KRAJSKÉ ŘEDITELSTVÍ POLICIE ÚSTECKÉHO KRAJE

Č. j. KRPU-172657-1/ČJ-2016-040806

Vyjádření k akci „Stavební úpravy komunikací a zpevněných ploch v ul. Mlýnská v Litvínově“

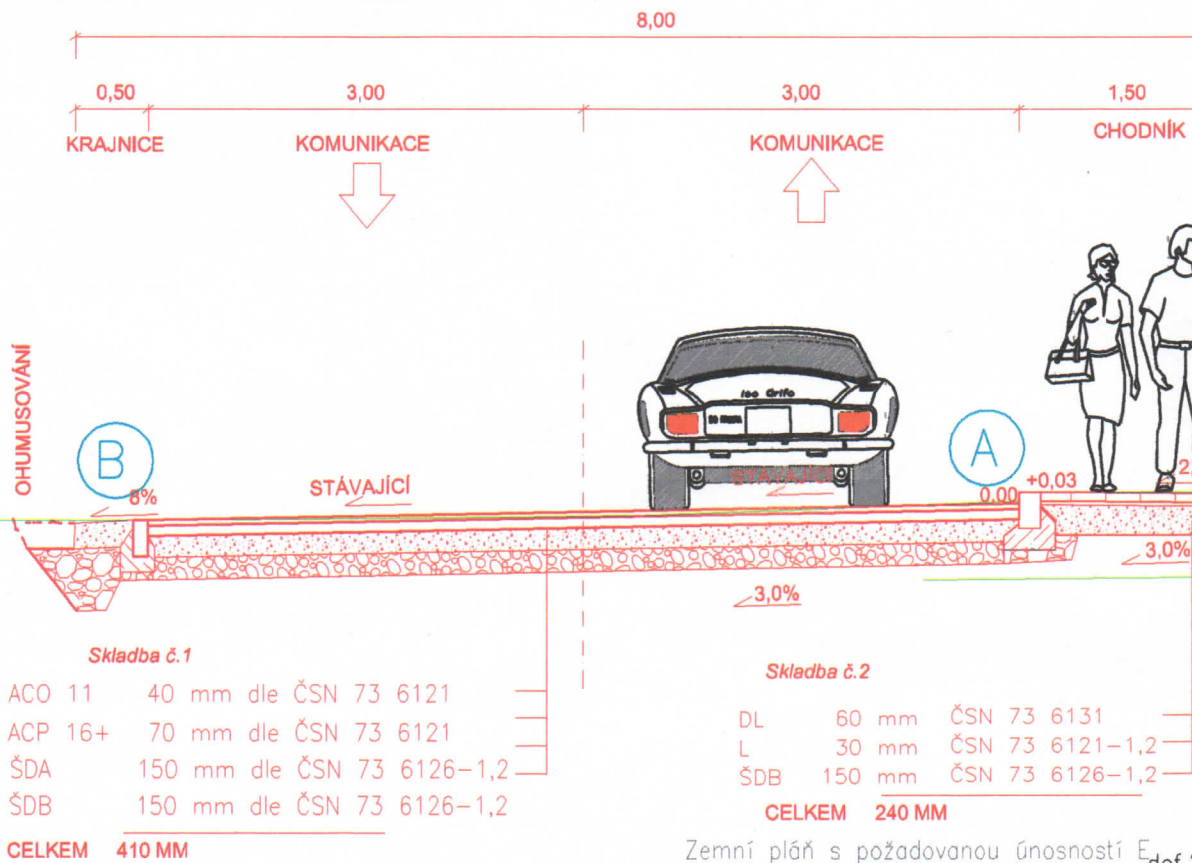
Souhlasíme dle § 77 odst. 2 písm. b) zákona č. 361/2000 Sb., o provozu na pozemních komunikacích a o změnách některých zákonů, ve znění pozdějších předpisů, s návrhem dopravního značení – osazení 3 ks odrazových zrcadel z důvodu zajištění rozhledových poměrů. Dopravní značení bude v souladu s vyhláškou č. 294/2015 Sb., kterou se provádějí pravidla provozu na pozemních komunikacích, provedení a umístění ke směru silničního provozu bude odpovídat příslušné doporučené normě a technickým podmínkám.
